Mission régionale d'autorité environnementale

**Avis sur le projet de construction et d'exploitation du  
Parc éolien du Bosselhecke à Ottonville (57) porté par  
la SAS Éoliennes du Bosselhecke**

n°MRAe 2024APGE50

Nom du pétitionnaire	SAS Éoliennes du Bosselhecke
Commune	Ottonville
Département	Moselle (57)
Objet de la demande	Projet de construction et d'exploitation d'un parc éolien
Date de saisine de l'Autorité environnementale :	18/03/24

**Figure 5 – contexte paysager**

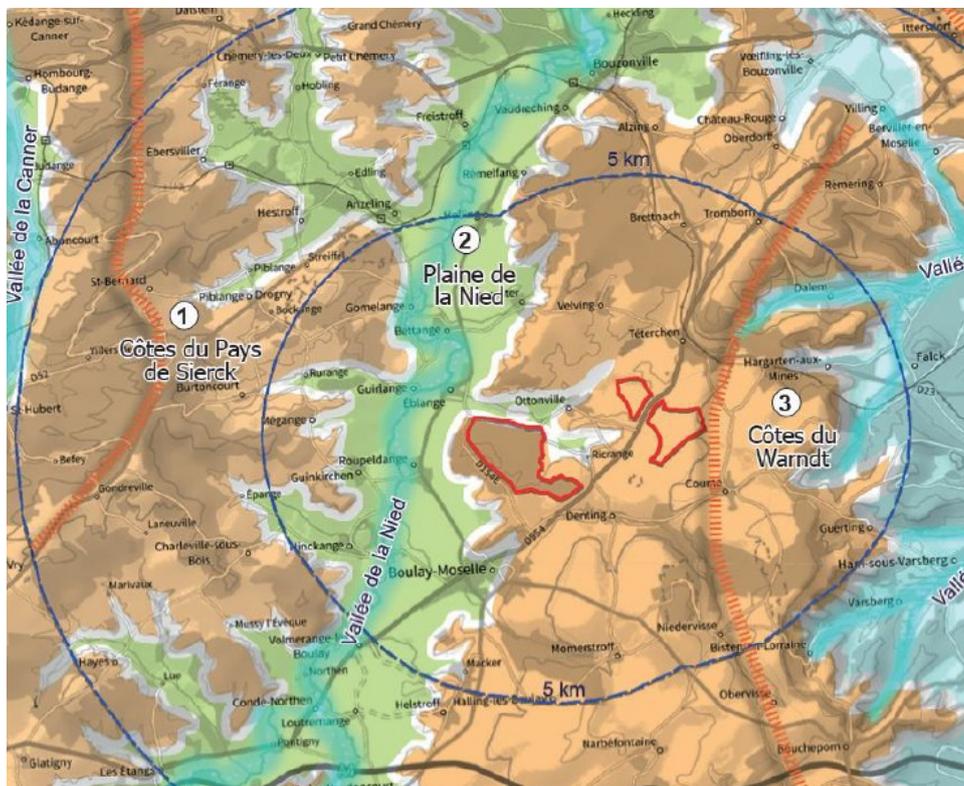
Le site du projet est situé dans la vallée de la Nied (de 190 à 220 m d'altitude), orientée globalement suivant un axe nord-sud, encadrée par 2 côtes aux crêtes boisées qui bloquent les vues vers l'est et vers l'ouest (cf figure 5 du présent avis) :
